ARPAT - AREA VASTA COSTA - Dipartimento di Massa Carrara - Settore Supporto tecnico
Via del Patriota, 2 - 54100 - Massa

OGGETTO: procedura di valutazione di impatto ambientale, art. 23, Dlgs 152/2006 e art. 52, L.R. 10/2010 relativa alla variante non sostanziale del progetto di coltivazione della Cava M82 “Biagi” sita nel Bacino Estrattivo n. 5 del PIT/PPR Monte Cavallo, nel Comune di Massa.
Ditta: SERMATTEI S.r.l. Via delle Iare, Pietrasanta (LU)

Risposta alla richiesta di contributo istruttorio del Parco Regionale delle Alpi Apuane (assunto a prot. ARPAT n. 30863 del 15/04/2026), con scadenza 20 maggio 2026, data di convocazione della Conferenza dei Servizi, per la procedura di valutazione di impatto ambientale relativa alla variante non sostanziale al progetto di coltivazione della Cava M82 “Biagi” sita nel Bacino Estrattivo n. 5 del PIT/PPR Monte Cavallo, nel Comune di Massa (MS).

residuo di 1.325, 24 m³). Nella seguente pagina viene riportato uno stralcio relativo alla Planimetria dello Stato di Progetto (Tavola n. 2), in cui sono individuate le aree in variante (aumento) e in compensazione (diminuzione).

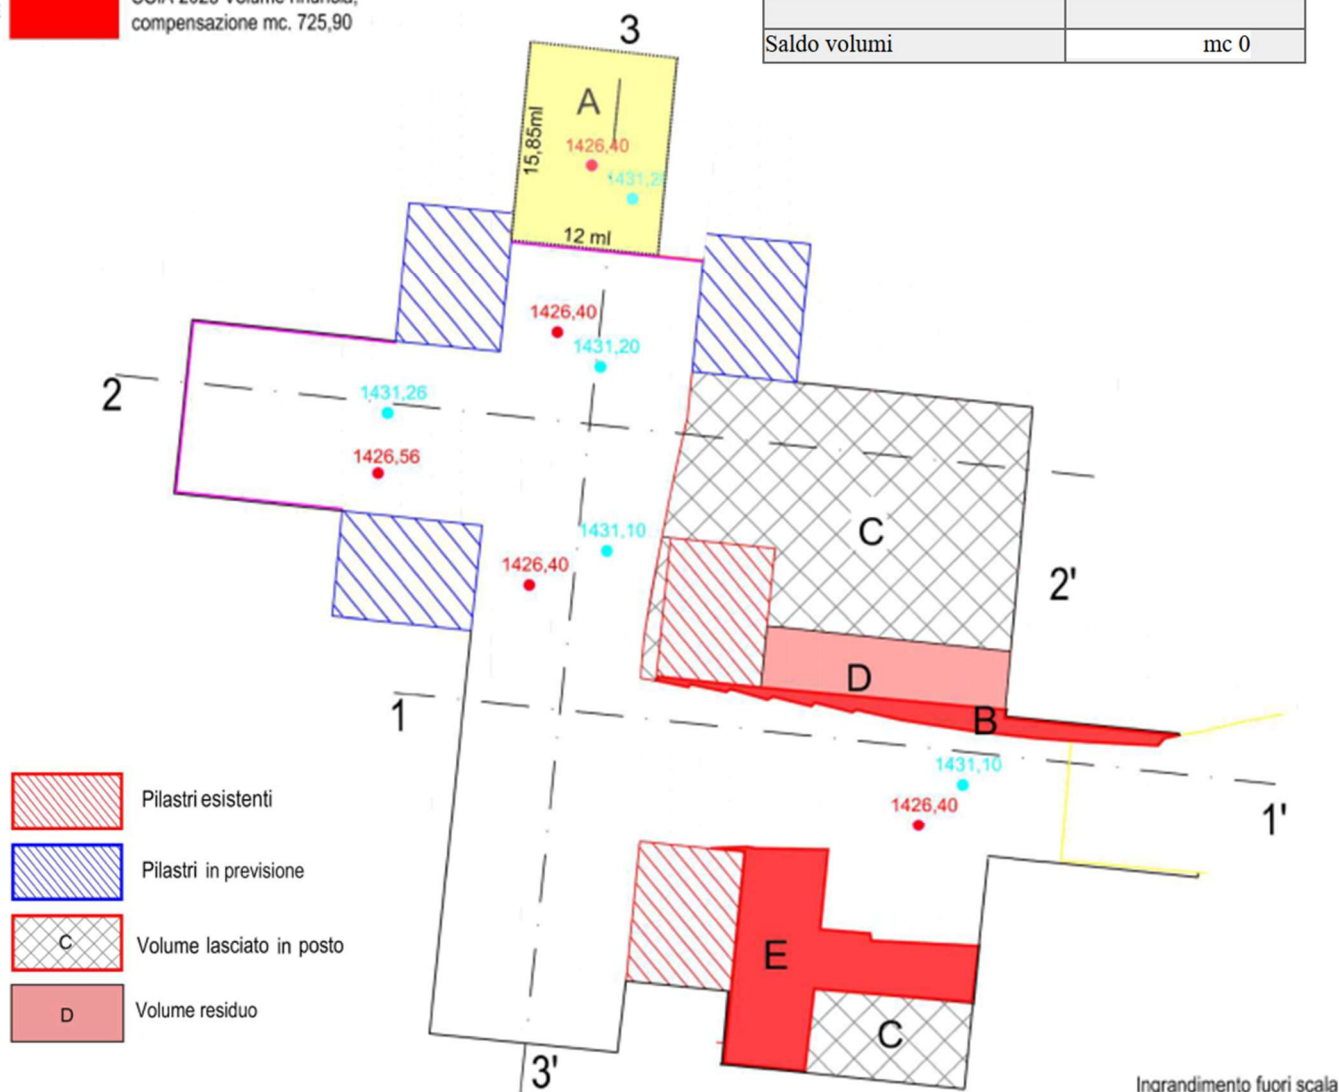
Si ritiene opportuno rappresentare graficamente la gestione delle acque reflue di lavorazione.

Per quanto riguarda la gestione del detrito, viene dichiarato che *gli stessi saranno trasportati nelle aree previste ed indicate in planimetria. Tali aree saranno protette da cordolatura impermeabile che eviterà eventuali sversamenti esterni durante gli eventi meteorici, verrà predisposta una pompa ad immersione nel punto più depresso ed un impianto idrico che invierà l'acqua al sacco filtrante al fine di rimuovere la parte solida e la rimanente acqua sarà inviata al serbatoio di accumulo. Per quanto riguarda il temporaneo stoccaggio di blocchi e informi, è stata adibita una zona dei piazzali esterni ai due cantieri sotterranei, anche se, quando gli spazi lo consentiranno, potrà essere prevista un'area anche nella camera del cantiere sotterraneo. Nella documentazione progettuale non è stata inserita alcuna planimetria rappresentante i piazzali esterni di cava, in cui sia possibile visionare le aree di gestione detrito, etc. Nel caso sia prevista un'area di accumulo anche nel cantiere sotterraneo, si chiede di rappresentarla nell'apposita planimetria.*
